新竹縣政府工程查核代表照片表

工程名稱：110 年北埔鄉大湖村、水磱村改善工程

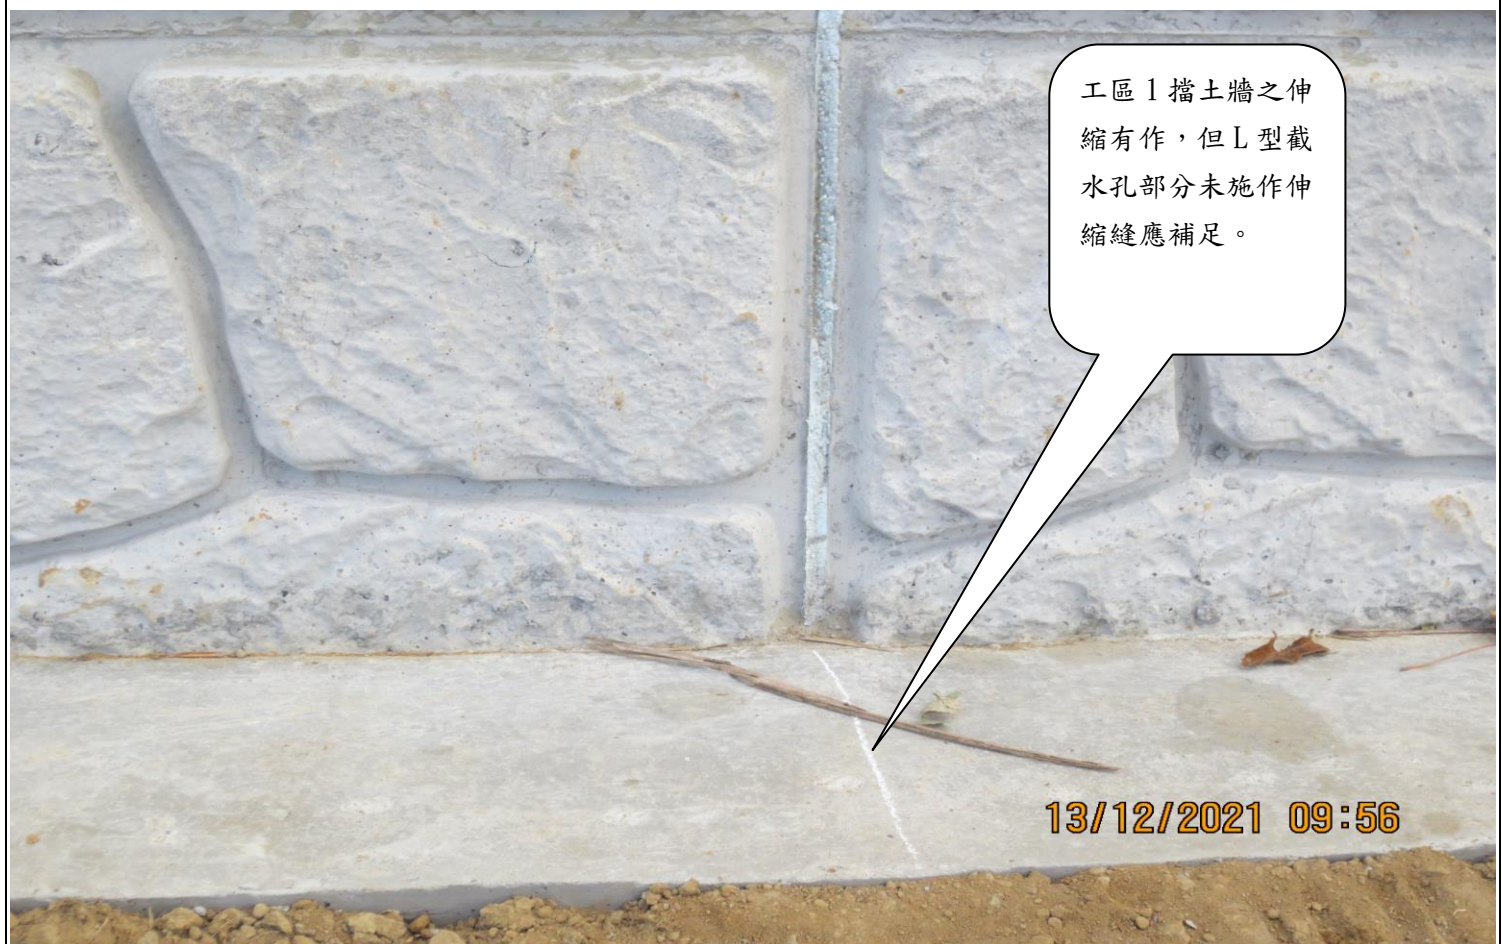
工地現場塵土飛揚，建議可稍微灑水降低揚塵。
